廃炉発官R5第180号
令和6年3月19日

福島第一原子力発電所 特定原子力施設に係る実施計画 変更認可申請書の
一部補正について

2026年3月までの放射性固体廃棄物等の想定保管量の反映並びに一部の一時保管エリアの名称及び BG 程度の瓦礫等の保管運用方法の変更について、審査の進捗を踏まえ、以下の通り補正を行う。

- ・増設雑固体廃棄物焼却建屋における火災報知器作動の影響について反映
- ・2026年3月までの3年分の放射性固体廃棄物, 伐採木及び使用済保護衣等の想定保管量の更新

図2. 1. 1-2-1 瓦礫等の想定保管量

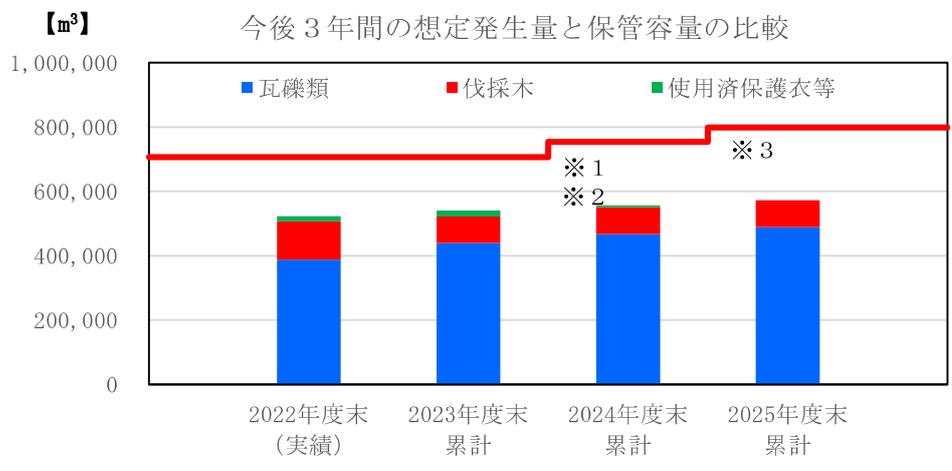
なお、増設雑固体廃棄物焼却設備において、伐採木の焼却処理を実施していたが、2024年2月に発生した火災報知器作動事象に伴い運転を停止している。詳細な復旧作業については検討中であるため、2026年3月までの伐採木（枝葉根及び幹根）の保管量は、焼却処理を実施しないものとして評価した。

- ※1：瓦礫類一時保管エリアA2に保管を開始することによる増加
- ※2：固体廃棄物貯蔵庫第10-A棟，固体廃棄物貯蔵庫第10-B棟の運用を開始することによる増加
- ※3：固体廃棄物貯蔵庫第10-C棟の運用を開始することによる増加

図2. 1. 1-2-2 瓦礫類の線量区分毎の想定保管量と保管容量の比較

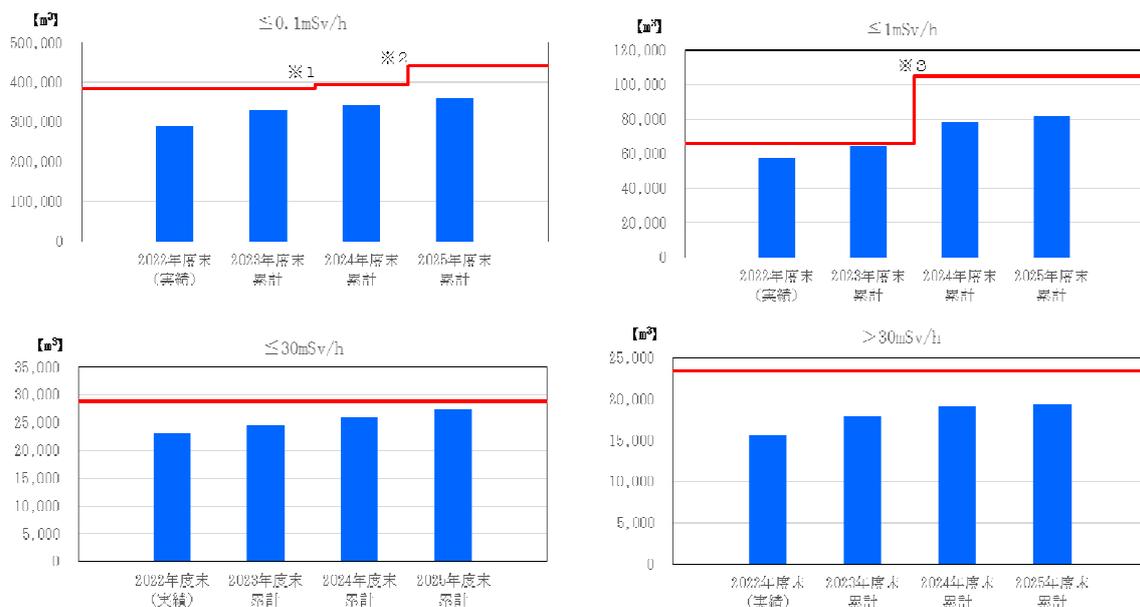
2023年3月現在の瓦礫類の一時保管エリアの保管容量は、約504,900m³であり、保管量は、約388,200m³である。また、2026年3月においては、保管容量約598,000m³に対して、想定保管量は、約488,600m³と見込んでおり、2026年3月までの保管容量は総量として確保されるものとする。

※1：瓦礫類一時保管エリアA2に保管を開始することによる増加

※2：固体廃棄物貯蔵庫第10-C棟の運用を開始することによる増加

※3：固体廃棄物貯蔵庫第10-A棟，固体廃棄物貯蔵庫第10-B棟の運用を開始することによる増加

図2. 1. 1-2-3 伐採木の想定保管量と保管容量の比較

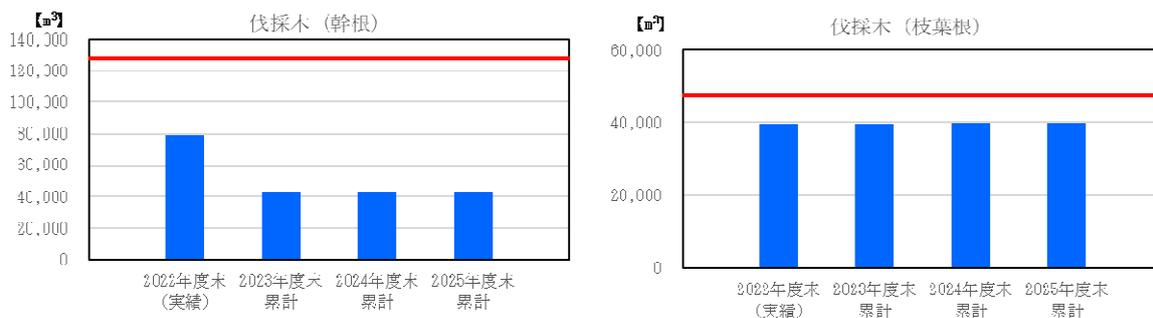
2023年3月現在の枝葉根の一時保管エリアの保管容量は、約47,600m³であり、保管量は、約39,600m³である。また、2026年3月においては、保管容量約47,600m³に対して、想定保管量は、約39,900m³と見込んでおり、2026年3月までの保管容量は確保されるものとする。

また、2023年3月現在の幹根の一時保管エリアの保管容量は、約128,000m³であり、保管量は、約79,100m³である。また、2026年3月においては、保管容量約128,000m³に対して、想定保管量は、約43,500m³と見込んでおり、2026年3月までの保管容量は確保されるものとする。

図2. 1. 1-2-4 使用済保護衣等の想定保管量と保管容量の比較

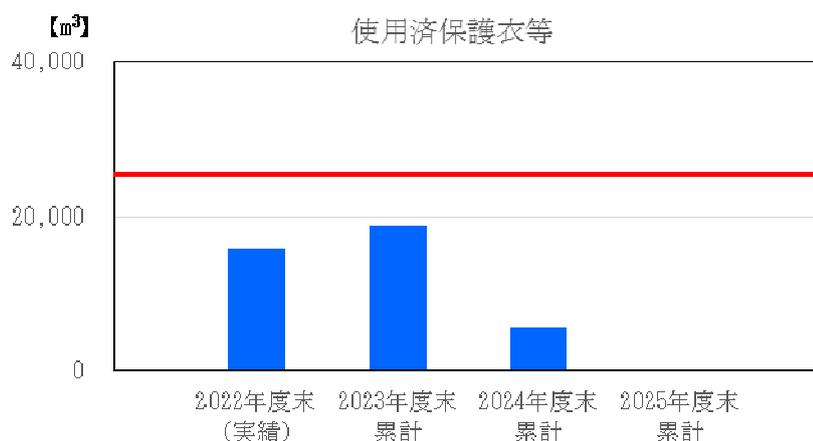
2023 年 3 月現在の使用済保護衣等の一時保管エリアの保管容量は、約 25,300m³であり、保管量は、約 15,800m³である。また、2026 年 3 月においては、保管容量約 25,300m³に対して、想定保管量は、約 0m³と見込んでおり、2026 年 3 月までの保管容量は確保されるものとする。

図2. 1. 1-2-5 放射性固体廃棄物の想定発生量と保管容量の比較

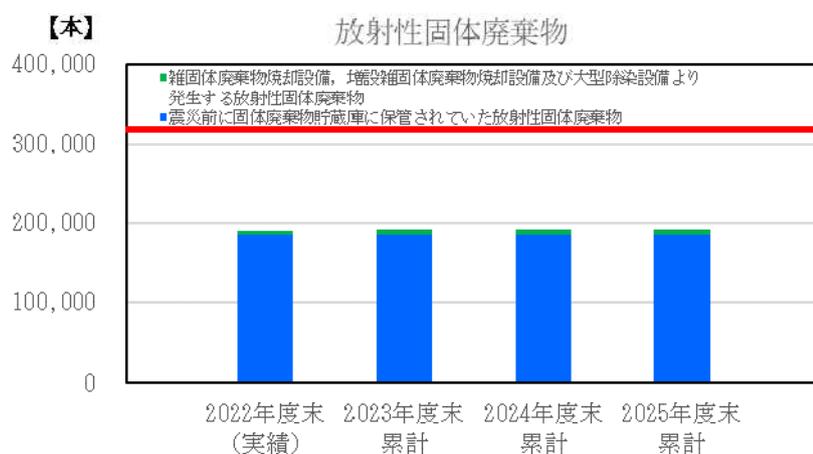
固体廃棄物貯蔵庫の一部を瓦礫類の一時保管エリアに使用することにより, 放射性固体廃棄物の貯蔵能力はドラム缶約318,500本相当となるが, 想定保管量は2026年3月においてドラム缶約192,100本相当と見込んでおり, 放射性固体廃棄物の保管に支障はないものとする。
